AUTORISATION D'INVESTISSEMENT
RELATIF AU
PROJET LECTURE À DISTANCE (LAD)
PHASES 2 ET 3
D'HYDRO-QUÉBEC DISTRIBUTION

**LE PROJET DE LECTURE À DISTANCE D'HYDRO-QUÉBEC DISTRIBUTION
EXAMEN DES RÉSULTATS DE LA PHASE 1 ET
RECOMMANDATION SUR LA DEMANDE D'AUTORISATION DES PHASES 2 ET 3**

RAPPORT

Le 13 mars 2014.

FIGURE 1 : NOMBRE DE COMPTEURS DE NOUVELLE GÉNÉRATION POUR LA PHASE 1 INSTALLÉS ET PRÉVUS PAR TRIMESTRE (EN K)

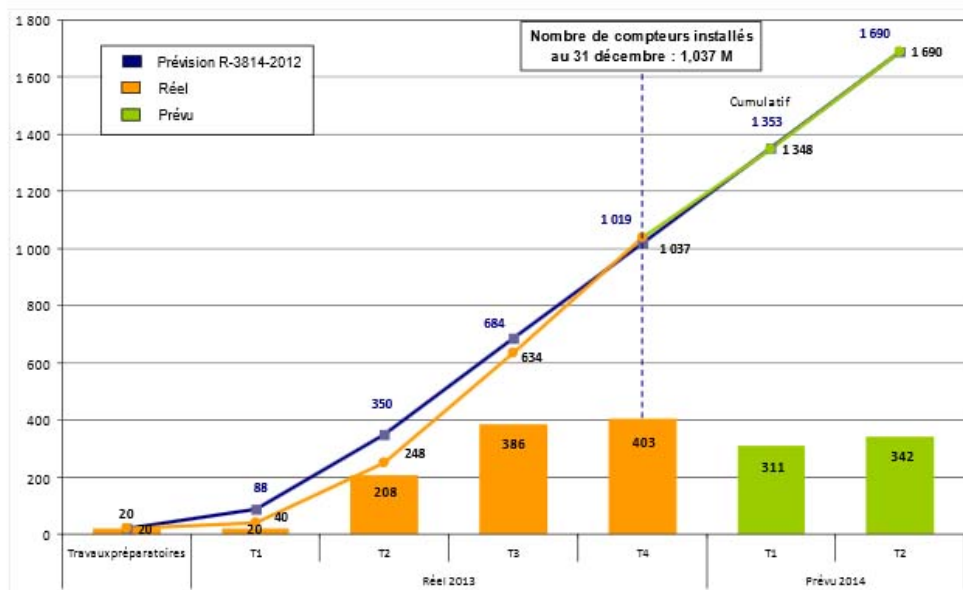
La figure 1 ci-après, présentée en page 8 du suivi du 31 décembre 2013 de HQD ⁴⁴ ne prévoit **aucun ralentissement** lorsque le déploiement reviendra finalement dans les zones denses jusqu'ici reportées. Est-ce réaliste ?
